Gemeindeverwaltungsverband Oberes Zabergäu

Flächennutzungsplan

10. Änderung der 1. Fortschreibung

Nachtrag zum Erläuterungsbericht

Änderung von Grünfläche mit der Zweckbestimmung Sport in Fläche für den Gemeinbedarf mit der Zweckbestimmung Kindergarten "Riedfurt-West, 2. Änderung – KiGa Jakobsäcker"

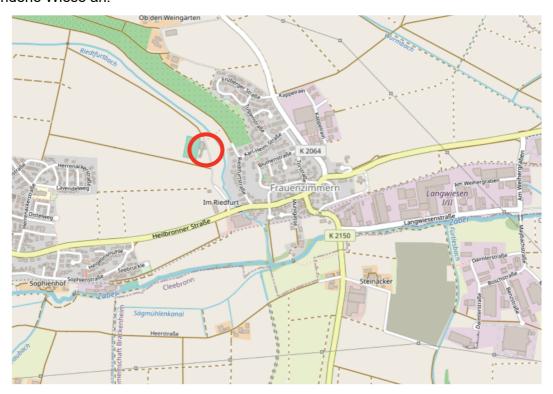
- Sachbereich Verkehr - vom 07.01.2025	Die Zufahrt zu der geplanten Kindertagesstätte erfolgt über die Ja- kobsäckerstraße. Ist diese Straße für Begegnungsverkehr geeignet?	Die Jakobsäckerstraße dient bereits heute als Zufahrt zum Sportplatz, zum Sportheim und zur Riedfurthalle. Bis zu dieser Stelle ist sie teilweise für einen Begegnungsverkehr ausgelegt (teilweise mit Ausweichbuchten). Im Plangebiet wird sie bis zu den geplanten Elternparkplätzen der KiTa verbreitert.
	Ist hier dann ein Gehweg vorgesehen für Eltern die die Kinder fußläufig bringen?	An der Jakobsäckerstraße existiert bereits ein Gehweg. Dieser endet ca. 30 m vor der geplanten KiTa. Zudem gibt es eine direkte fußläufige Verbindung von Frauenzimmern über die ca. 45 m nördlich des Plangebiets befindliche Brücke über den Riedfurtbach.
	Wird die Zufahrt bis zur Kindertagesstätte ausgeleuchtet.	Dies ist bereits der Fall.
	Könnte ein Zugang von der Riedfurtstraße erfolgen, zumindest ein Fuß-/Radweg?	Von der Riedfurtstraße gibt es einen fußläufigen Zugang. Dieser erfolgt über die bestehende Brücke über den Riedfurtbach ca. 45 m nördlich der geplanten KiTa.

10.	Nabu Güglingen e.V. vom 20.01.2025	Zum Flächennutzungsplan 10. Änderung der 1. Fortschreibung "Riedfurt-West, 2. Änderung KiTa Jakobsäcker" nehmen wir wie nachfolgend Stellung.	
		Das geplante Vorhaben in der Aue des Riedfurttales lehnen wir aus nachfolgenden Gründen ab.	Kenntnisnahme.
		Der vorhabenbezogene Flächennutzungsplan berücksichtig die Wasserrahmenrichtlinie (WRRL) nicht im ausreichenden Maße, da am Gewässer entgegen der Notwendigkeiten, die Maßnahme zum Schutz und zur Verbesserung des ökologischen Zustandes eines Gewässers zumindest behindert, möglicherweise sogar verhindert wird. Letztlich könnten die Auswirkungen sogar den Hochwasserschutz von Unterliegern verschlechtern.	Der bestehende Gewässerrandstreifen wird im Bebauungsplan durch eine Pflanzbindung geschützt. Die Hochwassersituation wird sich voraussichtlich nicht verschlechtern, da der Planbereich bereits heute aufgeschüttet ist und somit kein Überschwemmungsgebiet betroffen ist.

Das geplante Bauvorhaben in einem Auenbereich, liegt im Retetionsbereich und Hochwasserrückhalt der Riedfurtbach. Der Grünbereich zum Sportplatz geht durch die Bebauung verloren. Damit auch die gesetzlich vorgeschriebenen 10 m breiten Gewässerrandstreifen.	Im derzeit rechtskräftigen Bebauungsplan ist die Fläche als Sportplatz festgesetzt (wenn auch nicht als solcher genutzt). Der bestehende Gewässerrandstreifen wird im Bebauungsplan durch eine Pflanzbindung geschützt. Die Hochwassersituation wird sich voraussichtlich nicht verschlechtern, da der Planbereich bereits heute aufgeschüttet ist und kein Überschwemmungsgebiet betroffen ist. Auch kann es aus demselben Grund nicht der Hochwasserretention dienen.
		Beim letzten Starkregenereignis im Mai 2024 wurde der westliche Teil dieser Fläche überschwemmt. Bedingt durch den Klimawandel können Starkregenereignisse nicht ausgeschlossen werden. Der Kindergarten wird dadurch möglicherweise überschwemmt werden.	Bei dem angesprochenen Starkregenereignis im Mai 2024 wurde das Plangebiet nicht überschwemmt.

Mit Sicherheit werden sich in Zukunft Starkregenereignisse verstärken. Im ungünstigsten Fall wird, durch Schichtfluten auf vollgesogenen Böden und durch höhere Wasserstände auf den Flächen, Oberboden in beträchtlichem Umfang in die Talaue transportiert werden. Durch das Bauwerk der Kindertagesstätte werden Retentionsflächen versiegelt und Schäden für die Infrastruktur zu berücksichtigen sein. Auch könnten sich im Falle eines Starkregenereignisses, durch die Bebauung negative Auswirkungen auf Gebäude an der Brackenheimer Straße ergeben, da stärkere Schichtfluten auf die Jakobsäckerstraße abgelenkt werden.

Östlich der Kindertagesstätte befindet sich ein Tümpel mit stehendem Wasser. Entsprechend weitläufig sind Stechmücken verbreitet. Eine Ansiedlung der Tigermücke kann nicht ausgeschlossen werden. Der Außenbereich der Kindertagesstätte ist hiervon betroffen. Die Kinder werden bei einem weiteren Ausbreiten der Tigermücke gesundheitsgefährdet sein. Sie sind im Außenbereich grundsätzlich dem Angriff von Stechmücken ausgesetzt.

Die hier dargestellte Karte zeigt ein extremes Starkregenereignis. Dieses ist jedoch bei der Bemessung nicht heranzuziehen. Relevant für Planungen ist das außergewöhnliche Starkregenereignis. Auf dieser Karte ist lediglich ein leichter Abfluss über das Plangebiet zu erkennen, welcher jedoch den Kindergarten nicht gefährdet, da die EFH hoch genug festgesetzt wird.

Da das Plangebiet durch eine Aufschüttung bereits heute erhöht zur Jakobsäckerstraße liegt, erfolgt der Abfluss aus der Umgebung im Falle eines außergewöhnlichen Starkregenereignisses über die Jakobsäckerstraße. Im Plangebiet selbst fließt fast ausschließlich nur das auch im Plangebiet anfallende Oberflächenwasser ab. Somit ist eine Verschlechterung der Situation auch im Falle einer Schichtflut nicht zu erwarten.

Der Teich befindet sich nördlich. Stechmücken können überall in der Nähe von Gewässern auftreten. Ihnen genügen bereits kleinste Pfützen und Tümpel zur Brut (z.B. Gartenteiche, Entwässerungsgräben, Vogeltränken, Fahrrillen in Rückegassen in Wäldern). Zudem befindet sich in direkter Nachbarschaft ein Sportplatz. Hier findet der Trainingsbetrieb primär in den Abendstunden, also der Hauptaktivitätszeit von Stechmücken statt. Es gab bislang keine Beschwerden.

B. Zaberfeld Neudarstellung Fläche für den Gemeinbedarf mit der Zweckbestimmung Feuerwehr "Feuerwehrmagazin Zaberfeld"

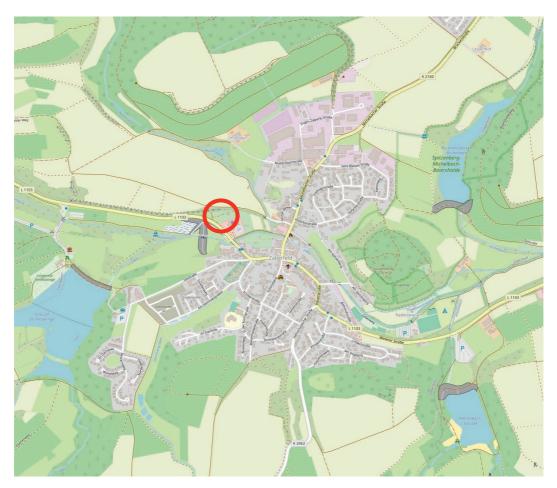
Anre	gungen von	Inhalt der Anregungen	Beschluss des Gemeinsamen Ausschusses
		Zu B (Feuerwehr) Das Gelände wird durch die L 1103 angedient und dies außer Orts. Das Gelände liegt hier in einem Kurvenbereich und die Einfahrt würde, falls Feuerwehrleute aus Leonbronn kommen, eine Gefahrenstelle darstellen.	Die Ausgestaltung der Zufahrt von der Leonbronner Straße wird im Zuge des Bebauungsplanverfahrens abgestimmt und konkretisiert werden.
		Da die Feuerwehr für Gefahrensituationen da sein soll, sollte sie durch 2 Zufahrten erreichbar sein. Dies wäre hier nicht möglich.	Die Gemeinde Zaberfeld hat sich für diesen Standort entschieden, da die Vorteile überwiegen. Auch und gerade bei der Erreichbarkeit ist der Standort zwischen Zaberfeld und Leonbronn vorteilhaft.
		An die Erreichbarkeit für eventuelle Kinder-Jugendliche für die Jugendfeuerwehr sollte auch gedacht werden.	Die Erreichbarkeit für Kinder und Jugendliche ist neben der Leonbronner Straße auch über gut ausgebaute, asphaltierte Fuß- und Radwege entlang der Zaber gegeben.

Bei Anfahrten in Einsatzfall könnte die Ausfahrt des Supermarkts ebenfalls eine Gefahrenstelle darstellen, da diese hier aus dem Stand anfahren und die Geschwindigkeiten eventuell falsch einschätzen.	Die Ausgestaltung der Zufahrt von der Leonbronner Straße wird im Zuge des Bebauungsplanverfahrens abgestimmt und konkretisiert werden. Hierbei wird auch die Zufahrt zum Supermarkt berücksichtigt.
